DODATOK č. 1

k ZMLUVE O DIELO zo dňa 23.06.2023

Zmluvné strany uzatvorili dňa 23.06.2023 Zmluvu o dielo, účinnú dňa 14.07.2023, podľa ustanovenia § 536 a nasl. Obchodného zákonníka č. 513/1991 Zb v znení neskorších predpisov (ďalej len „zmluva“), predmetom ktorej je investičný projekt „Výstavba štadióna „ **FUTBAL TATRAN ARÉNA v Prešove – II. časť**“ (ďalej len „dielo“). Zmluvné strany sa dohodli na zmene zmluvy prostredníctvom tohto dodatku č. 1 (ďalej len „dodatok č. 1“) nasledovného znenia.

Zmenový list č. ZL010

ZÁPIS č.1

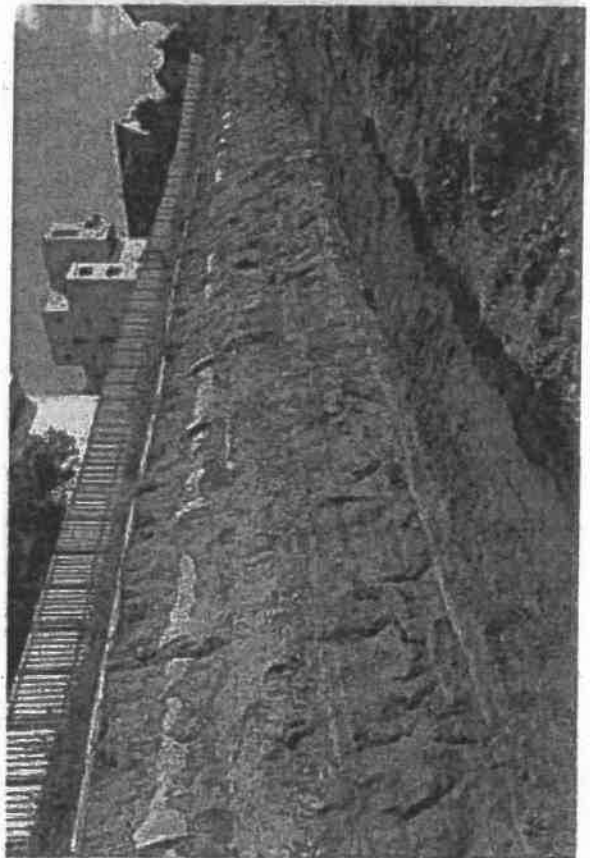
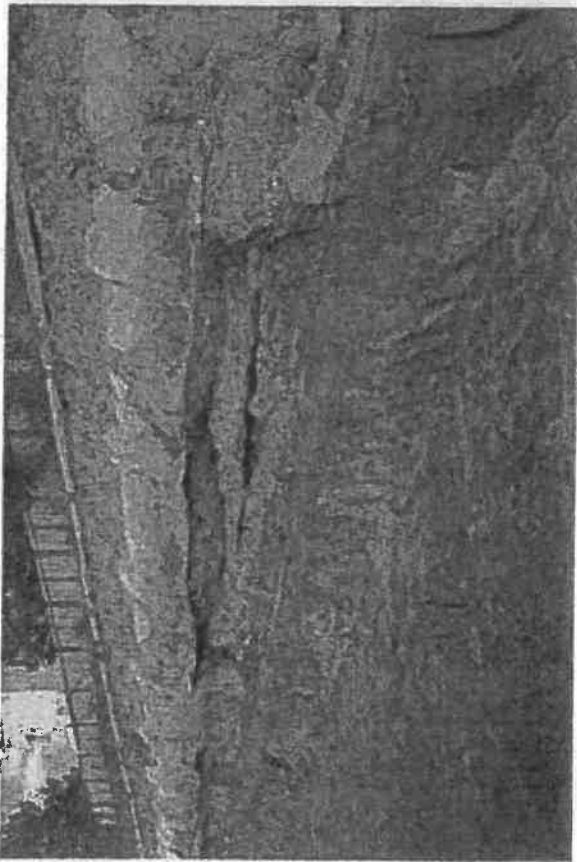
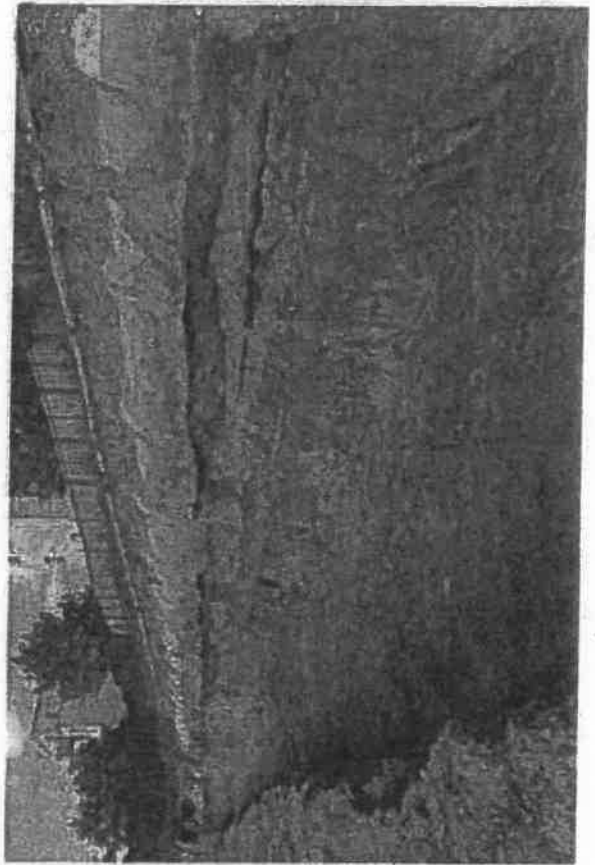
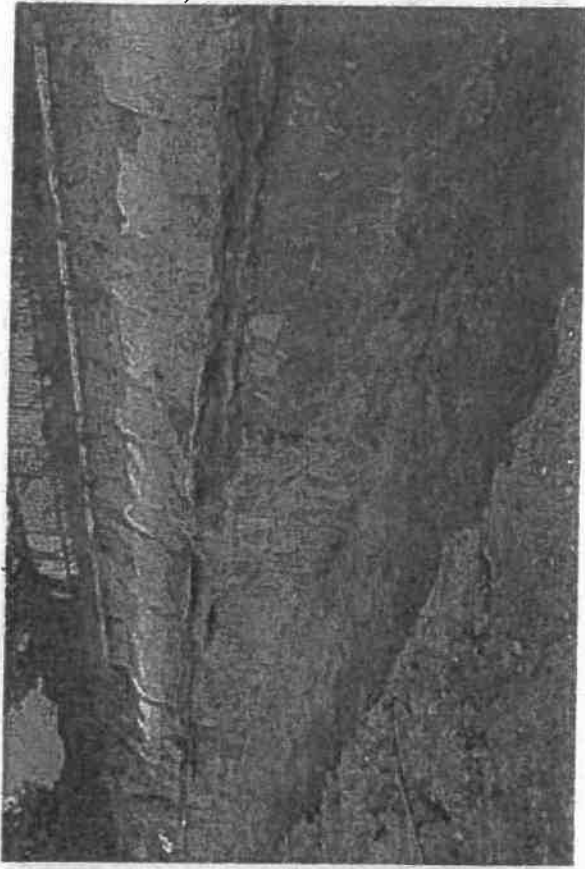
Na základe nájdených dvoch žb rúr, ku ktorým sa nikto nehlási, bol posúdený grav. oporný múr, časť OM-2-1 a 20.9.2023 doručené výkresy na stavbu v troch vyhotoveniach pre FTA, SD a GDS. Rozhodnutie FTA k nájdeným rúram bol, že tam ostávajú a upravuje sa OM. Situáciu na stavbe s OM-2-1 hodnotím ako „staticky vážnu“, kde hrozí zosuv!

Zrealizované práce na stavbe pre OM-2-1 ku dňu 21.9.2023 sú nasledovné: je zrealizovaný hrubý odkop pre OM, zrovnané a začistené dno výkopu. S postupom výkopových prác z pohľadu statiky nie som stotožnený, čo som povedal GDS viackrát aj včera. Ale rešpektujem ich postup.

Vzhľadom k postupu prác, vývoju počasia a správaniu sa zeminy hlavne pod žb rúrami po dažďoch dávam nasledovné vyjadrenie z pohľadu statiky:

Keďže vývoj udalostí nenasvedčuje rýchlemu zrealizovaniu prác na OM-2-1 (okrem reči) tak, aby nedošlo k deformácii žb rúr a následne časti svahu je nutné zrealizovať tieto opatrenia: prekrytie plachtami žb rúry od panelov z dôvodu zamedzenia stekaniu vody po rúre, následnému rozmočeniu zeminy pod rúrou a jej vypadnutiu! Po vypadnutí zeminy spod rúry s veľkou pravdepodobnosťou dôjde aj k spadnutiu žb rúr. Toto prekrytie je nutné zrealizovať dnes t.j. 22.9.2023 z dôvodu predpovede daždivého počasia na víkend. Taktiež je nutné zabezpečiť podopretie rúr stojkami min v úseku, kde je najviac vypadnutá zemina (viď foto v prílohe).

1. Zrealizovať štrkové lôžko fr.32-63 pod OM (recyklát resp. lomový kameň), ktorý musí byť zahutnený do zeminy v základovej škáre. Následná realizácia podkladného betónu.
2. Realizácia OM podľa dodanej dokumentácie. Zabezpečenie žb rúry počas prác vzperami pod každý spoj rúr: drevo 150x150, systémové oceľ. stojky Peri resp. Doka,...
